平成13・07・17原第24号

平成13年12月14日

日本原燃株式会社再処理事業所における再処理の事業の変更許可に
ついて（諮問）

日本原燃株式会社再処理事業所再処理施設の
再処理事業変更許可申請書の概要について
(第1ガラス固化体貯蔵建屋西棟の変更等について)

第1図 第1ガラス固化体貯蔵建屋西棟の変更内容

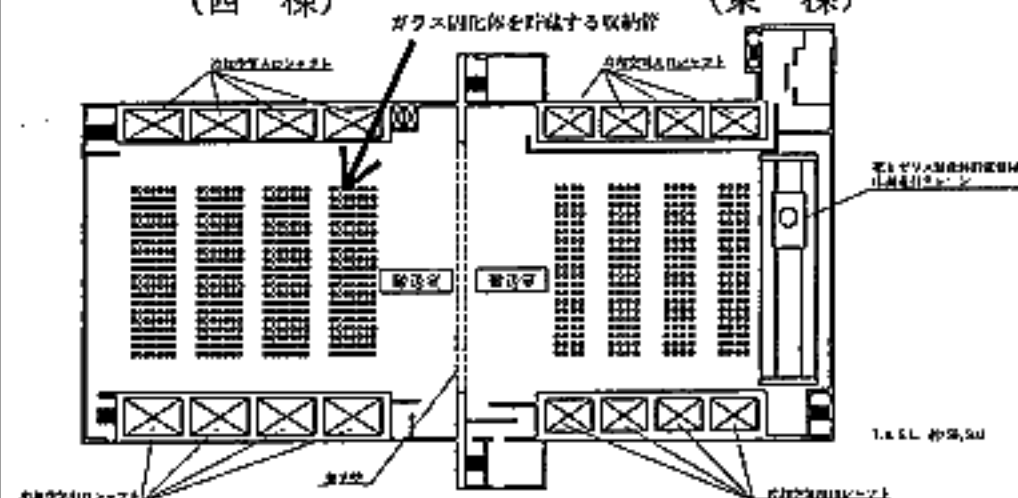
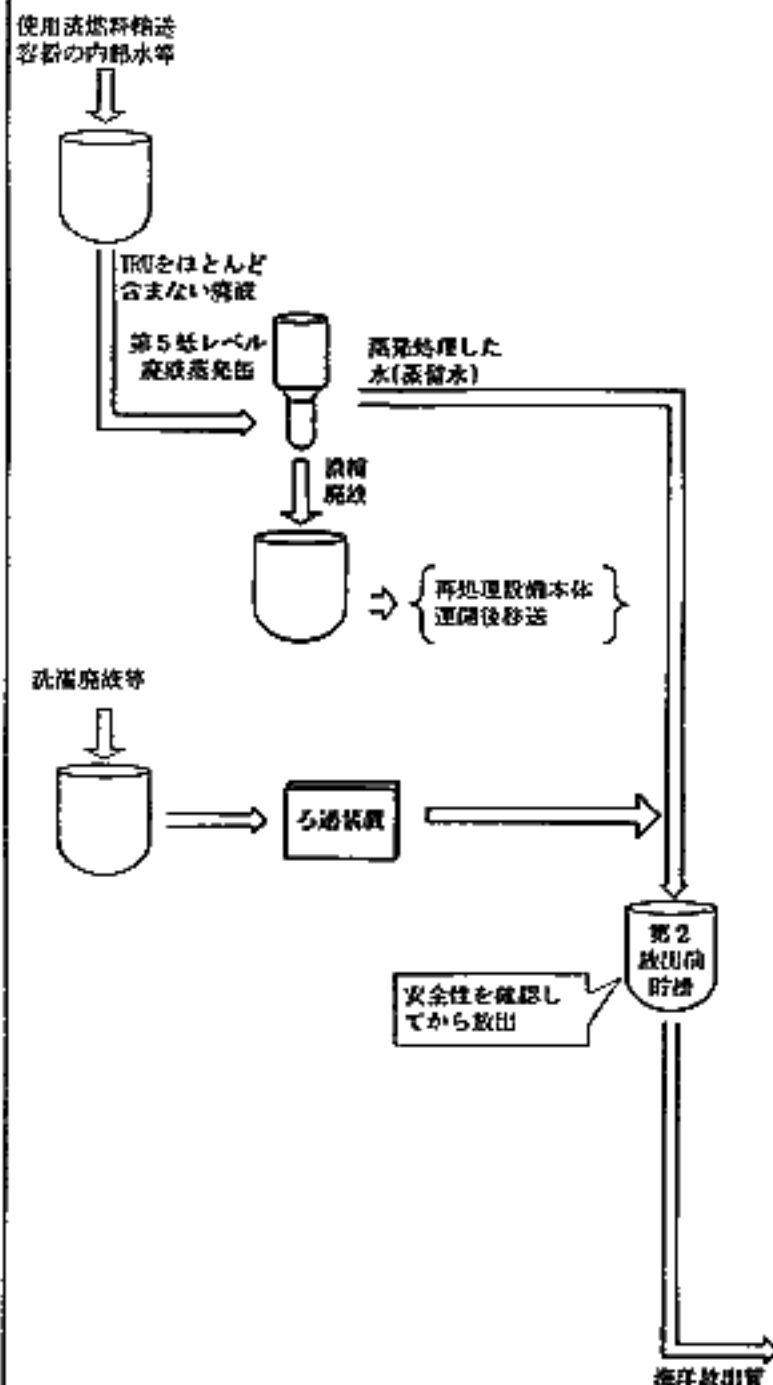
第1ガラス固化体貯蔵建屋西棟(以下、「KB(W)棟」という。)は、再処理施設のしゅん工後3年以内に設置することとして、既に許可済みである。今回、ガラス固化体貯蔵の効率化を図る観点から、ガラス固化体貯蔵設備のKB(W)棟の貯蔵ピットの基数を7基から4基に、構成を収

納管 80 本／基から収納管 140 本／基に変更する（第 1 図参照）。

これに伴い、第 1 ガラス固化体貯蔵建屋の建築面積を約 6,500 m^2 から約 5,700 m^2 に、このうち KB(W) 棟の建築面積を約 3,600 m^2 から約 2,800 m^2 に変更するとともに、第 1 ガラス固化体貯蔵建屋換気設備の KB(W) 棟排気フィルタ ユニットを 14 基から 8 基に、KB(W) 棟貯蔵ピット収納管排気フィルタ ユニットを 2 基／系列×3 系列から 2 基／系列×2 系列に、KB(W) 棟貯蔵ピット収納管排風機を 2 台／系列×3 系列から 2 台／系列×2 系列に変更する。また、北換気筒のハル・エンド ピース及び第 1 ガラス固化体貯蔵建屋換気筒の排気量を約 17 万 m^3/h から約 14 万 m^3/h に変更する。

第2図 使用済燃料受入れ・貯蔵建屋の低レベル廃液処理の変更概要

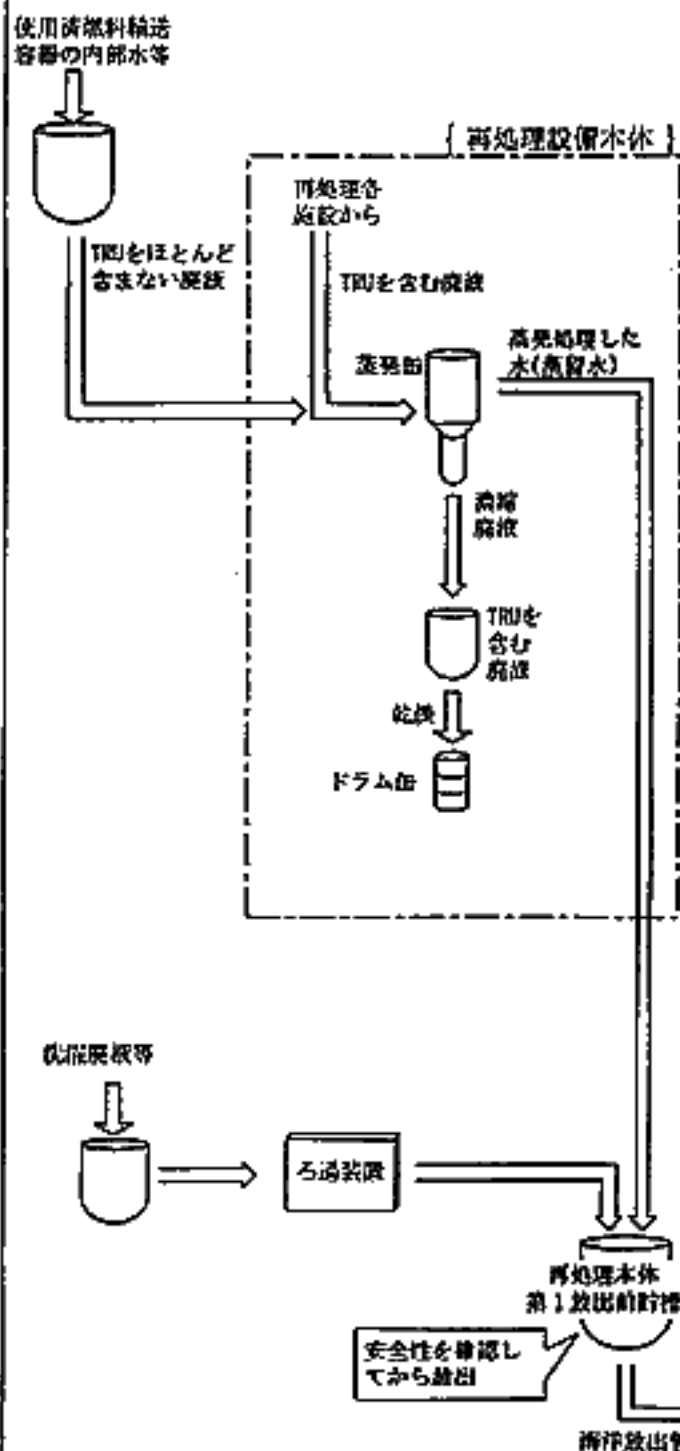
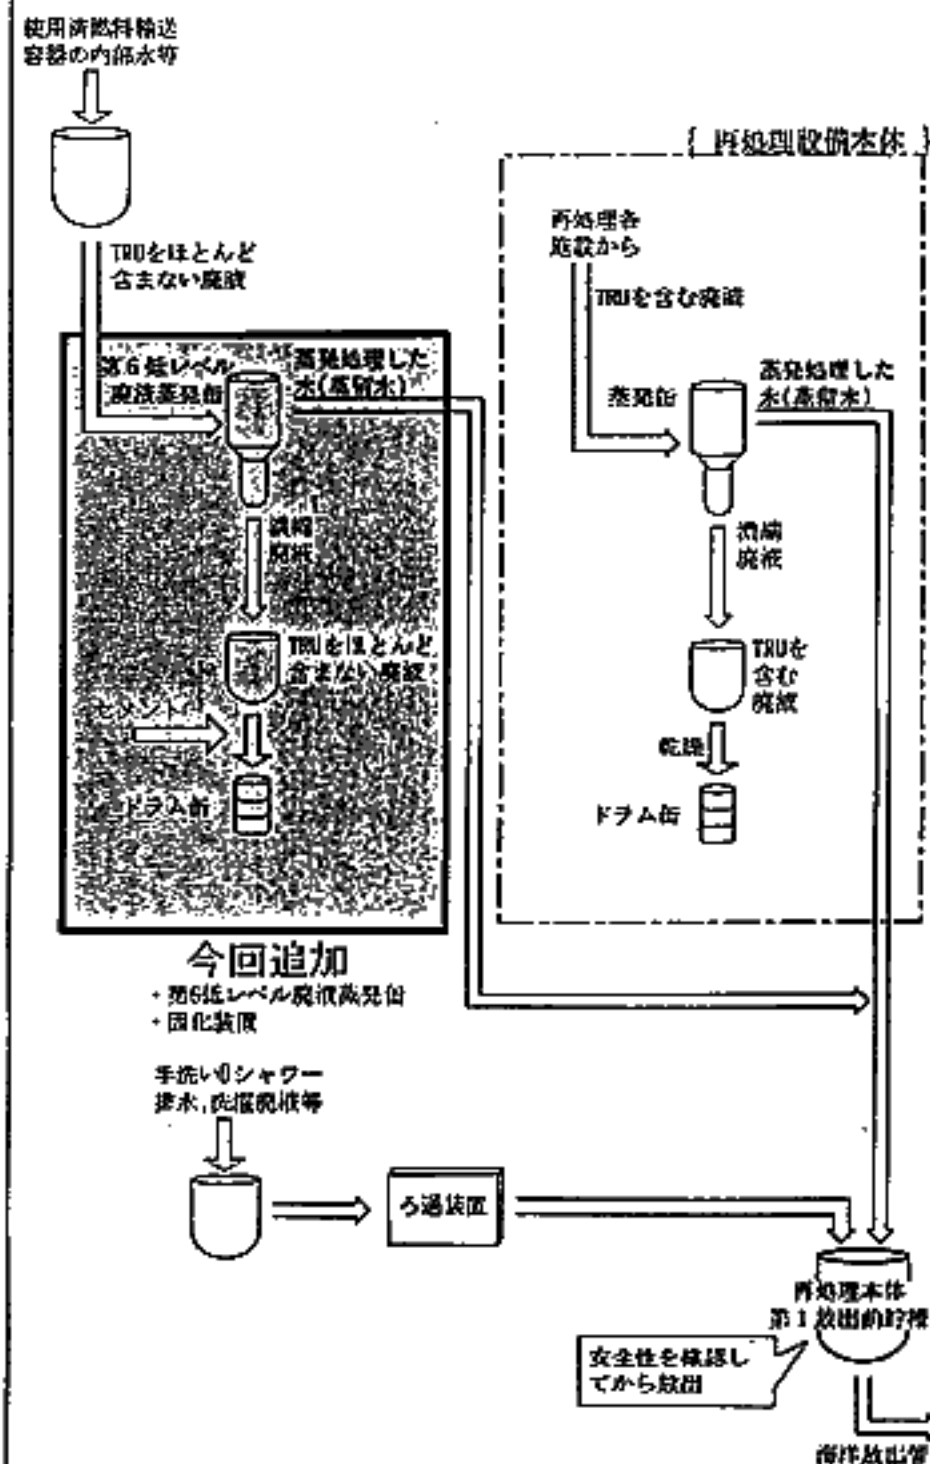
廃棄物管理に係る運用性向上の観点から、使用済燃料の受入れ及び貯蔵に係る施設（以下、「F 施設」という。）から発生する低レベル廃液を再処理設備本体等から発生する低レベル廃液と分離して処理するために、低レベル廃液処理設備に第 6 低レベル廃液蒸発缶を、低レベル固体廃棄物処理設備に固化装置を設置する（第 2 図参照）。

これに伴い、液体廃棄物の廃棄施設の低レベル廃液の蒸発処理能力を、13 m^3/h から 15.5 m^3/h に変更する。また、固体廃棄物の廃棄施設の低レベル濃縮廃液の処理能力を約 0.2 m^3/h から約 0.2 m^3/h 及び 200 ℓ ドラム缶約 2 本／日に変更する。
